INFORME DE HITO DE CONTROL N° 22848-2023-CG/GRLA-SCC

CONTROL CONCURRENTE

LIMPIEZA, DESCOLMATACIÓN DEL RÍO ZAÑA, SECTORES PUENTE COLGANTE Y SANTA ROSA, DISTRITOS DE ZAÑA - LAGUNAS, PROVINCIA DE CHICLAYO, DEPARTAMENTO DE LAMBAYEQUE

HITO DE CONTROL N° 1: AVANCE DE LA EJECUCIÓN DEL SERVICIO CONFORME LOS TDR Y A LA FTD APROBADA

Imagen n.º 6
Estado situacional de cauce de río entre progresivas 0+600 a 0+750

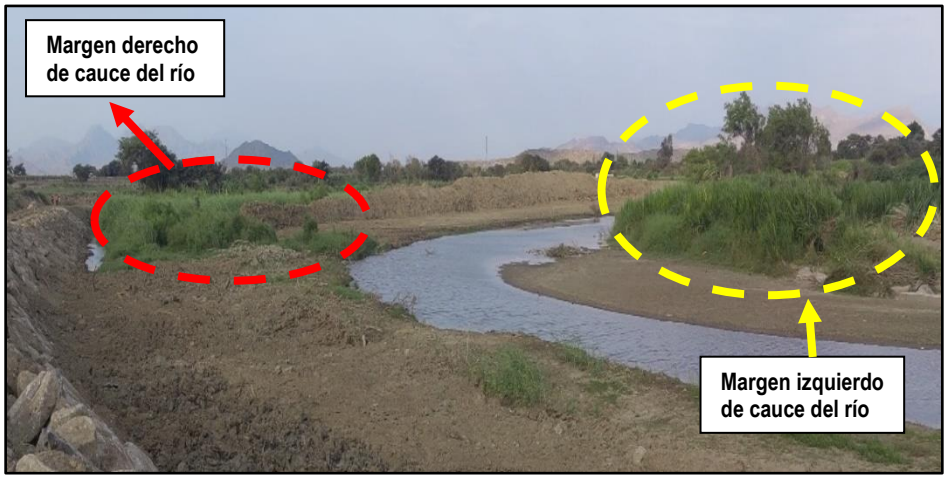
Del cuadro precedente, se observa que el avance físico acumulado de la contratista, respecto a los sectores Puente Colgante y Santa Rosa, resulta inferior al programado, cuyos trabajos se encuentran atrasados al mes de agosto de 2023, en 5.30% y 17.24%, respectivamente, según lo señalado en el ítem a) y c) del capítulo **VI. CONCLUSIONES Y RECOMENDACIONES** del Informe de Valorización n.°1.

En razón a lo expuesto, la comisión de control, el 20 de setiembre de 2023[13], efectuó la visita de inspección a los dos (2) sectores del Servicio, en conjunto con los representantes de la Entidad y de la Contratista, constatando que a falta de dos (2) días para la culminación del plazo de ejecución del servicio en el sector Santa Rosa (22 de setiembre de 2023), aún no se han culminado los trabajos de descolmatación y conformación en el margen derecho del cauce del río, entre las progresivas 0+720 y 0+750 km (margen derecho); así como, no se ha intervenido en el margen izquierda, entre las progresivas 0+430 a 0+750, donde se aprecia existencia de abundante vegetación; asimismo, se observa la ausencia de maquinaria y personal, en la zona de trabajos.
